府民公募型安心・安全整備事業

（ 府民提案型 < 既要望 > ）

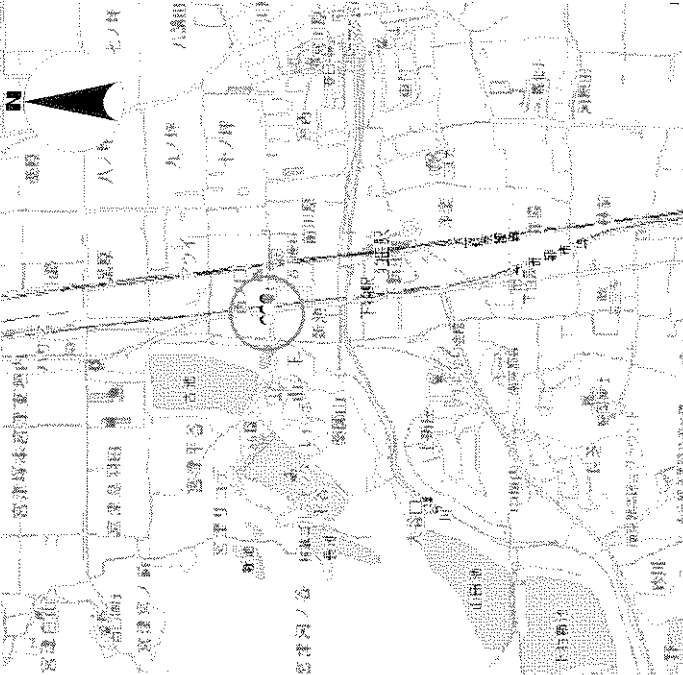
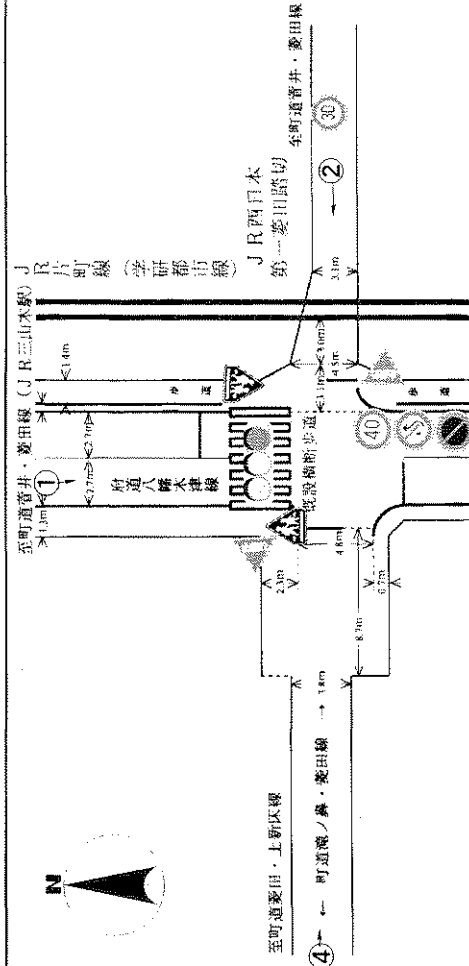
整理番号	1	写真	真
交通安全施設	信号機（新設・押ボタン式）		
所在地	精華町大字菱田小字新池19番地先 八幡木津線・鼻菱田線		
現在の状況	<ul style="list-style-type: none"> <li>交通規制 交差点図面に記入のとおり。</li> <li>付近の環境 周辺は旧来からの住宅があり、東側はJR菱田踏切がある。</li> </ul>		
要望内容	通学児童及び高齢者の安全な横断を確保するため、押ボタン式信号機の設置を要望。 受付番号45・170（5月28日・6月21日受理）		
位置図		<p>交差点図面</p> 	
備考	提案のとおり実施する。
